ホースリール用スイベルジョイント部定期交換推奨の件

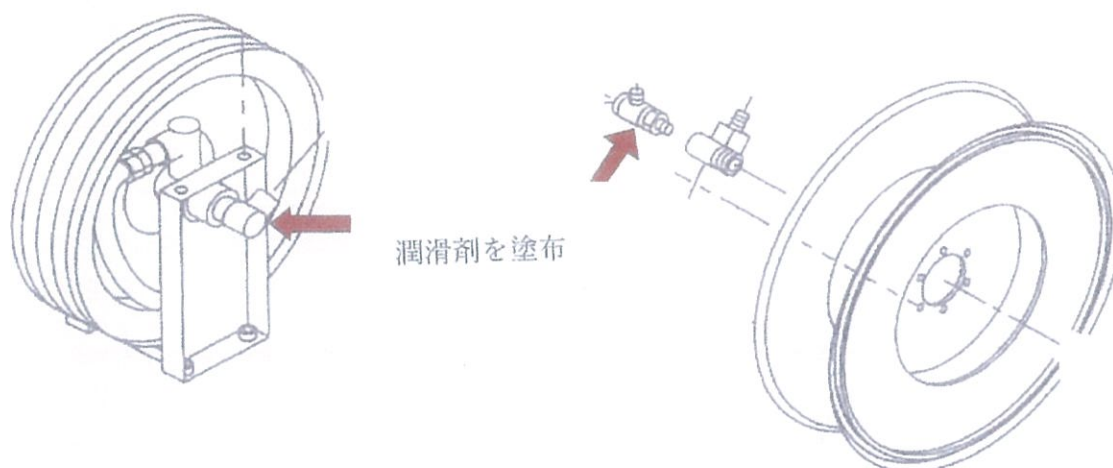
当社移動式クレーン車輛の油圧ホースリール用スイベルジョイント（回転継手）より作動油が、にじむように漏れるとの報告があります。

スイベルジョイント（回転継手）が使用状況により固着や外部油漏れ等が発生する場合がありますので、定期的な交換を推奨いたします。

使用後 2 年毎の交換をお勧め致します。又点検等で異常が確認されたものは、交換をお願いします。

環境条件等でのシビアコンデションで使用するお客様は、月例点検又は 100 時間点検でスイベルジョイント回転部位に固着防止、錆防止用に潤滑剤を塗布願います。
